原子力発電・核燃料サイクル技術等検討小委員会メンバー
からの提出資料

2012.3.28

伴英幸

資料 1) 第 2 ステップに向けて指摘された重要課題

図—1 直接処分と MOX リサイクル

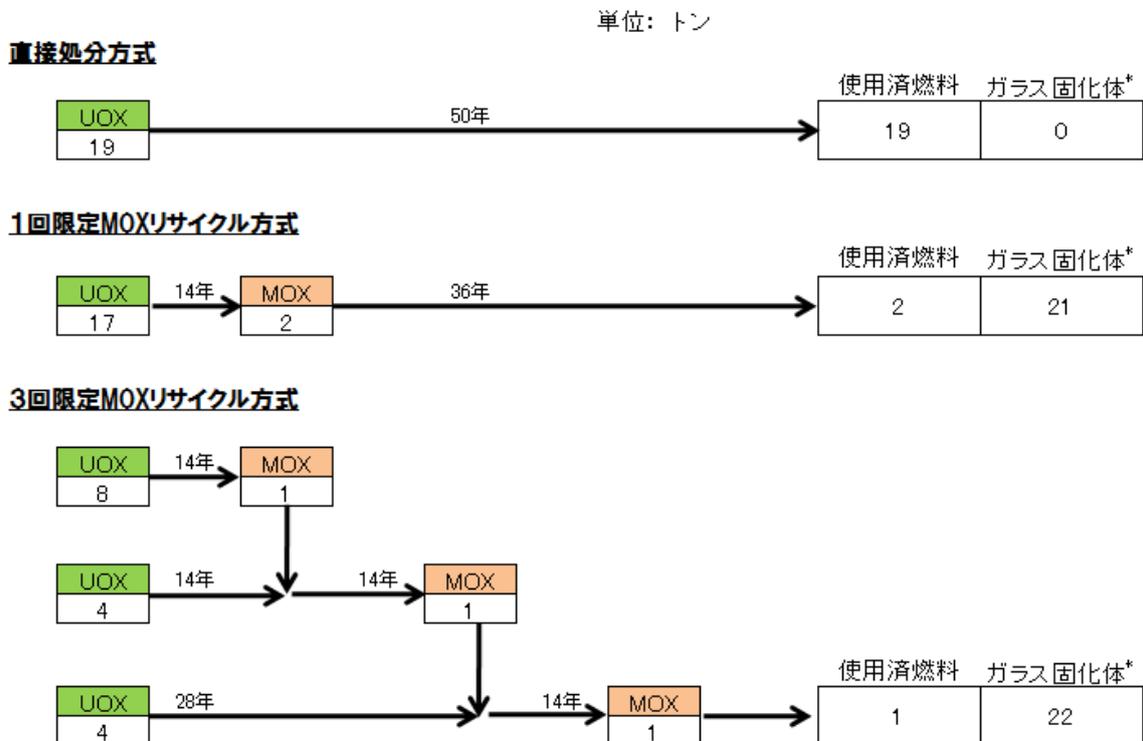
結果は、大凡、下図の通りであり、「直接処分」では最終的に 19 トンの使用済燃料を保持する事になるのに対して、「3 回 MOX リサイクル」では、使用済燃料の保持量を 1 トンに減らす。代わりに、22 体のガラス固化体を保持する。
